泊発電所3号機
審査会合における指摘事項への
回答について
【設計基準関連】

平成26年1月28日
北海道電力株式会社

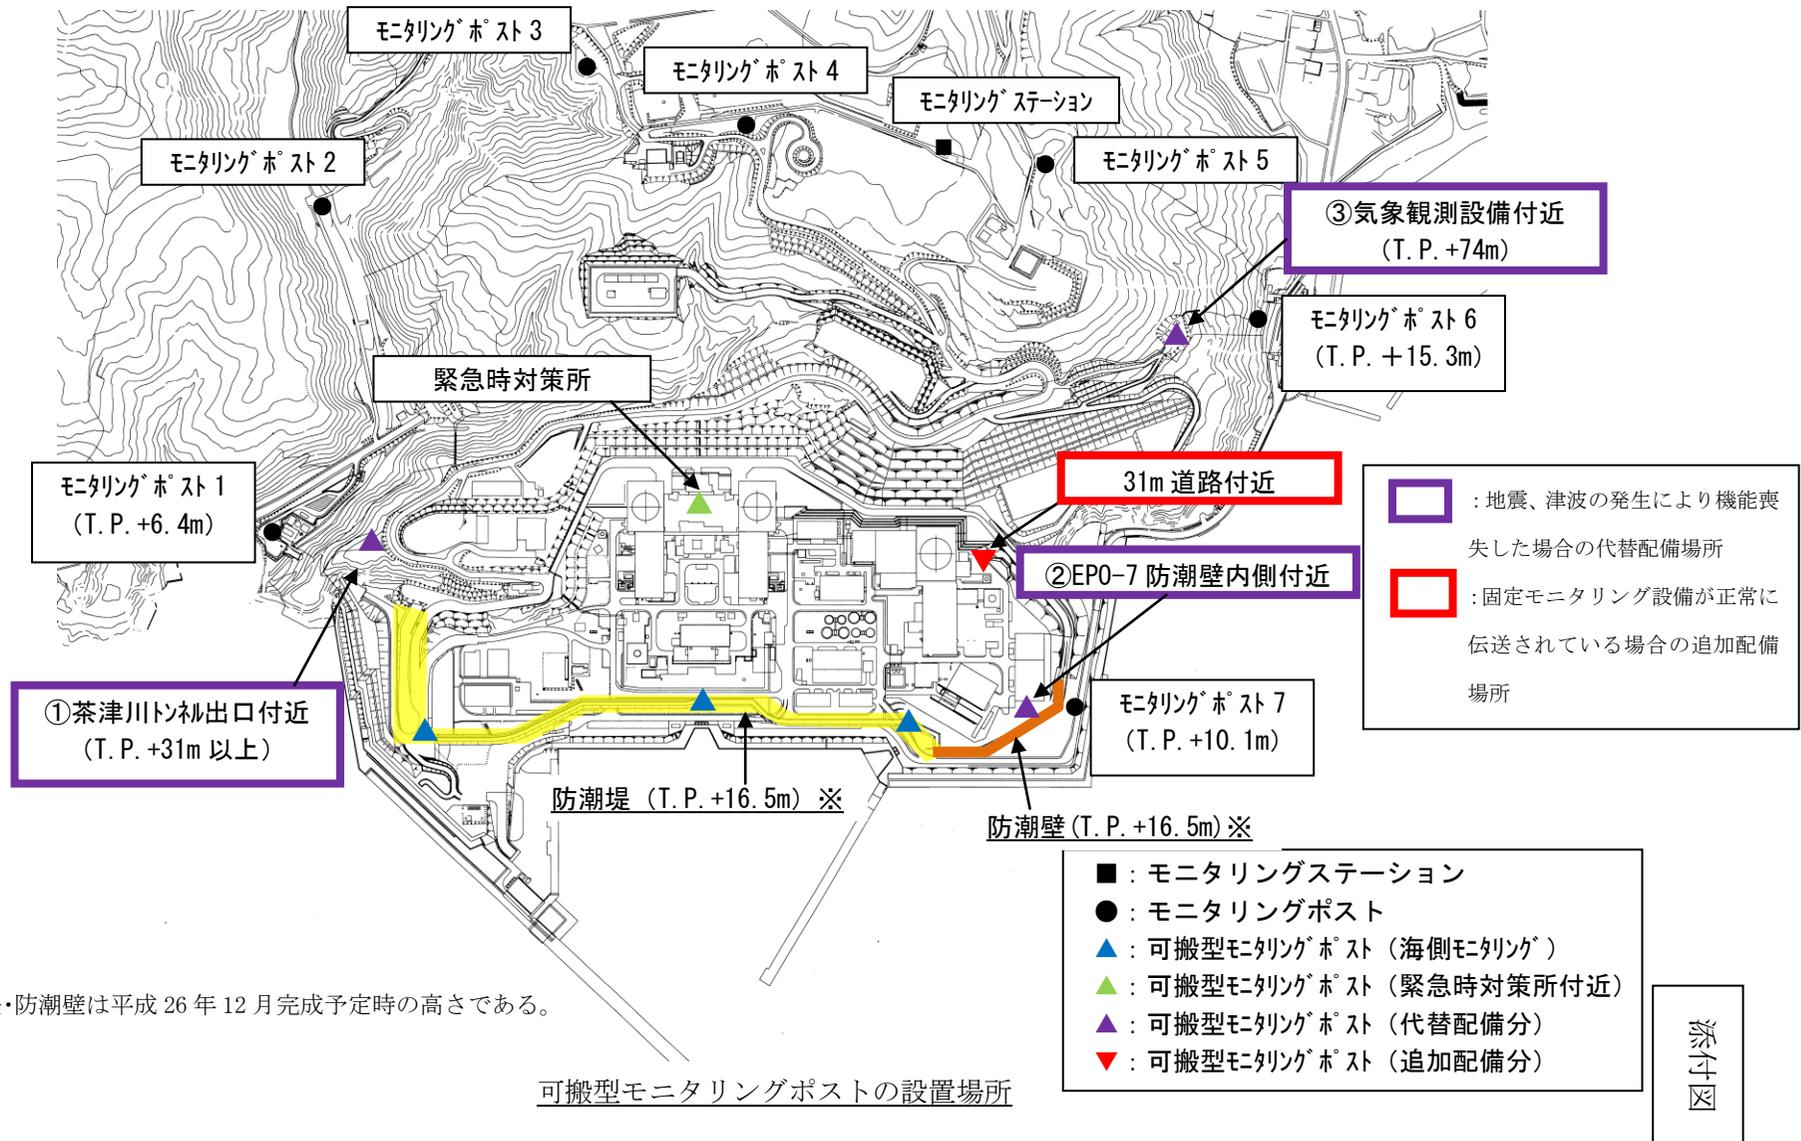
1022-03	可搬式モニタリングの具体的な運用について今後の審査で確認する。
---------	---------------------------------

1. 固定モニタリング設備が機能を喪失した場合の設置場所（添付図参照）

可搬型モニタリングポストは、固定モニタリング設備が機能を喪失した場合の代替として使用するため、周辺監視区域境界付近に設置している固定モニタリング設備の数（モニタリングポスト7台、モニタリングステーション1台）と同数の8台を準備している。

これらの固定モニタリング設備の代替用の可搬型モニタリングポストは、計測データの連続性の観点から、各固定モニタリング設備に隣接した位置に設置することを原則とするが、海側に設置している3箇所（モニタリングポスト1、6、7）については、地震又は津波の発生により固定モニタリング設備の機能が喪失した場合、津波等による2次被害を防止するため、次表の場所に設置することとしている。

2. 固定モニタリング設備のデータが正常に伝送されている場合(添付図参照)

重大事故等発生時において、固定モニタリング設備のデータが正常に伝送されていることを確認した場合には、重大事故等の進展中における故障の対応に備えるとともに、余裕の範囲内で固定モニタリング設備の代替用の可搬型モニタリングポストを有効活用するため、次の場所に配備する。

図－1 中央制御室チェンジングエリア設置イメージ図

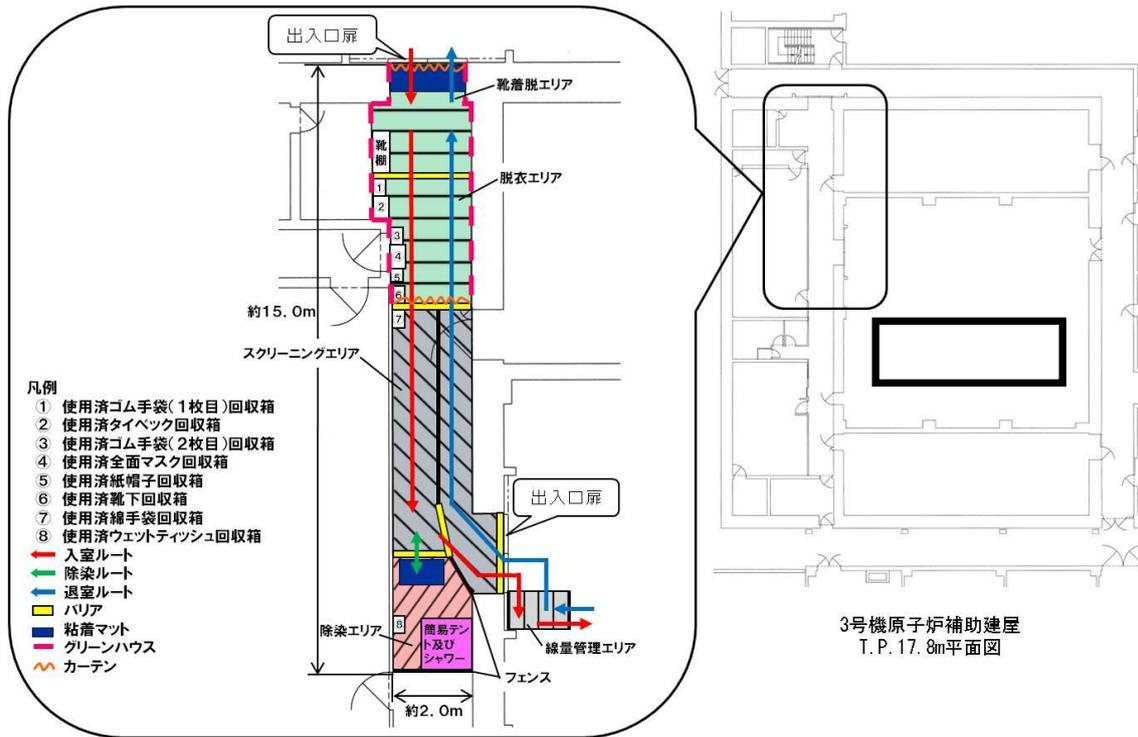
1022-02	中央制御室へのチェンジングエリアの設定 時間について今後の審査で確認する。
---------	--

重大事故等が発生した場合、あるいは放管班長が中央制御室の居住性を維持させる必要があると判断した場合には速やかにチェンジングエリア（図－1）を設置する必要があることから、3号機中央制御室のチェンジングエリア設置訓練を実施した。

図 SS41の腐食による重量変化

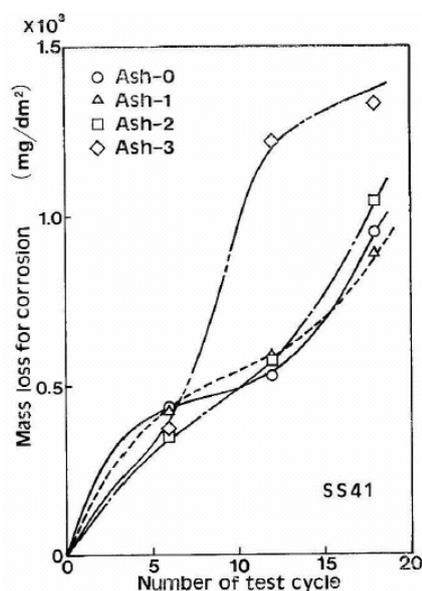
1219-04	安全施設が屋内にあることを含め、火山灰による金属腐食の影響についてまとめること。
1219-05	電気盤，計装盤への影響について，火山灰が建屋内へ侵入することに備えた対応手順を整備すること。

研究文献「火山環境における金属材料の腐食（出雲茂人、末吉秀一他）、防食技術 Vol.39,pp.247-253、1990」では桜島火山灰による金属腐食の程度は、実際の自然条件より厳しい条件においても表面厚さにして十数 μm のオーダの腐食であるとしているが、以下の通り、腐食の要因となる火山ガスを高濃度の雰囲気常在に保った状態で行っている試験であり、自然環境に存在する火山灰よりも厳しい腐食条件※（高濃度の SO_2 ガス）で金属腐食量を求めており、泊発電所で考慮する火山灰についても十分適用可能と考えられる。

同研究では、火山灰を水で洗浄し、可溶性の成分を除去した後、金属試験片に堆積させ、高濃度の SO_2 ガス雰囲気（150~200ppm）で、加熱（温度 40°C 、湿度95%を4時間）、冷却（温度 20°C 、湿度80%を2時間）を最大18回繰り返すことにより、結露、蒸発を繰り返し金属試験片の腐食を観察している。堆積量については以下の4ケース（1ケースは堆積なしの比較試験）を実施している。

火山灰の堆積量が多い場合は、火山灰の堆積なし又は堆積量が少ない場合と比較して、金属試験片の腐食が促進されるが、腐食量は表面厚さにして十数 μm 程度との結果が得られ、火山灰層では結露し易いこと及び、保水効果が大きいことにより腐食が促進されると結論づけられている。
